Mission régionale d'autorité environnementale

**AVIS DÉLIBÉRÉ  
SUR LE PROJET DE PARC ÉOLIEN  
PORTÉ PAR LA SAS FUTURES ÉNERGIES DES  
LANDES DE PRUILLÉ  
SUR LA COMMUNE D'ARMAILLÉ (49)**

**n° PDL-2022-6380**

Plan de l'installation (source : étude d'impact, avril 2014)

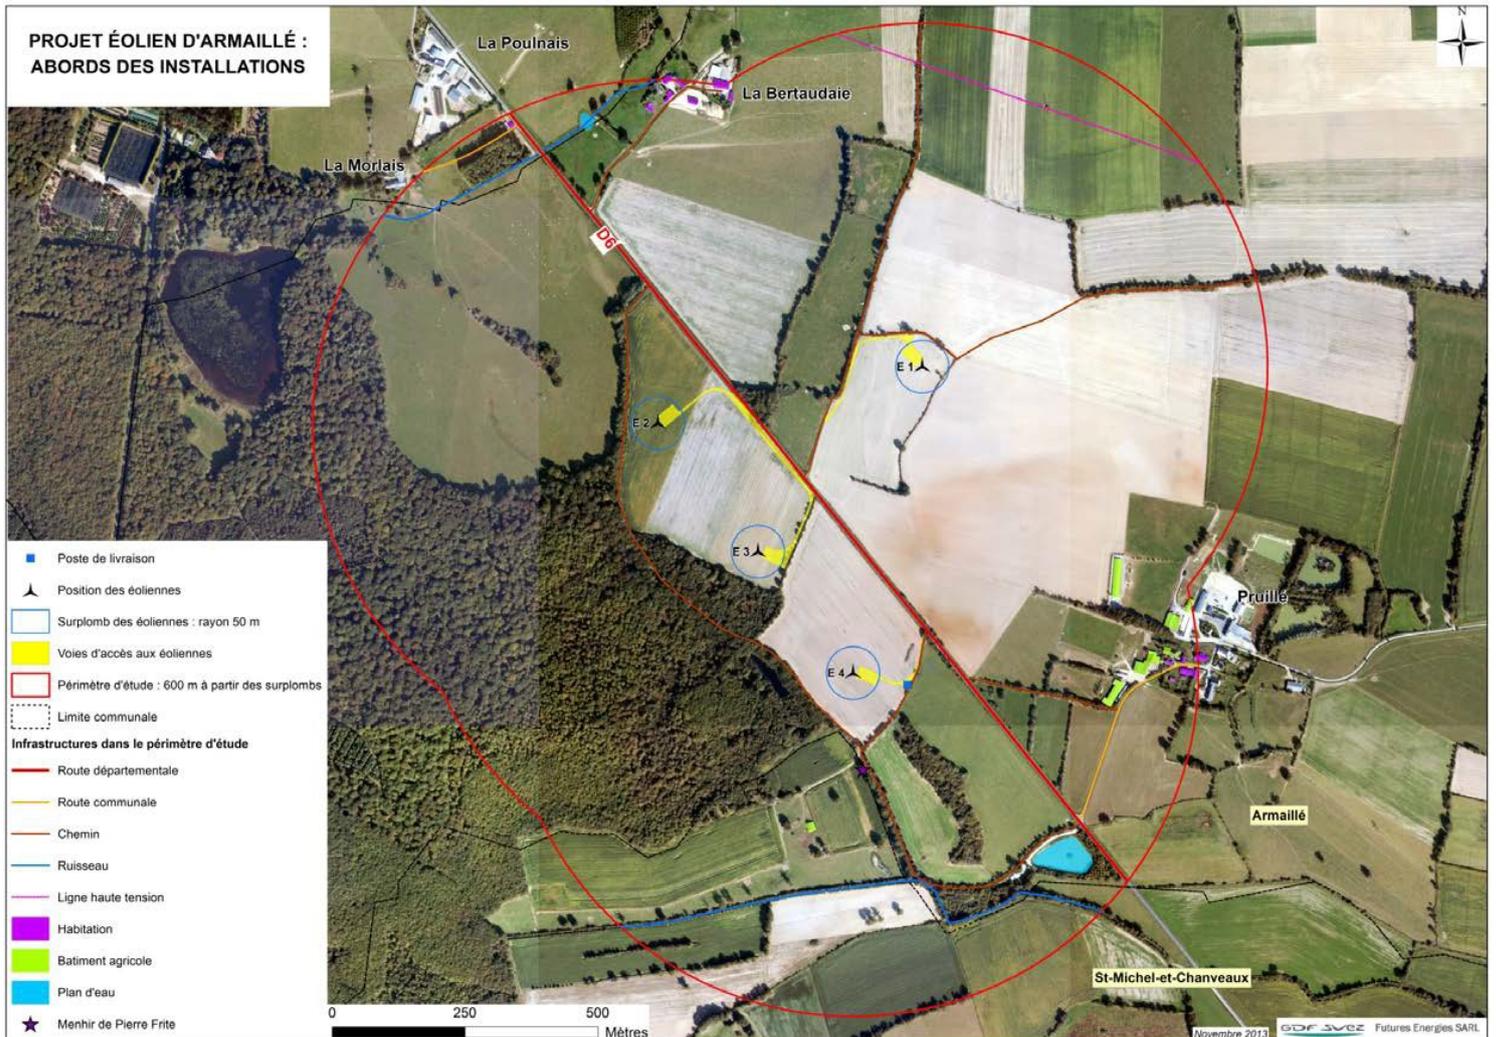
les chiroptères et notamment à proximité immédiate du secteur identifié à sensibilité pour les chiroptères, sans davantage de justification. Il est attendu du dossier qu'il analyse des variantes permettant une meilleure prise en compte des enjeux faunistiques (comme par exemple le rapprochement des éoliennes de la route départementale).

Ainsi, les éoliennes E3 et E4 sont situées à moins de 50 m en bout de pale de la lisière du bois Geslin (appartenant à la ZNIEFF de type 2 de la forêt de Juigné) et l'éolienne E4 (au sud du parc) est située à proximité immédiate de la zone à sensibilité chiroptères identifiée à Pierrefrite. L'étude d'impact précise à juste titre que les déplacements se font préférentiellement le long des matrices boisées. Toutefois, la garde au sol des éoliennes est faible (30 m à 46 m) et la distance au bois est limitée. La MRAe rappelle qu'une distance minimale de 200 m est préconisée entre le bout des pales et les boisements (recommandation Eurobats<sup>8</sup>). La distance insuffisante des éoliennes par rapport au boisement de Geslin ne permet pas de démontrer l'absence d'impact du projet sur les chiroptères et l'avifaune.

- **de réinterroger la période de réalisation des travaux afin d'éviter les plages de reproduction de l'ensemble des espèces présentes ;**
- **de proposer une nouvelle analyse « éviter-réduire-compenser » prenant en compte de façon complète les enjeux avifaune et chiroptères et, le cas échéant, une implantation des mâts d'éoliennes moins impactante pour ces espèces.**
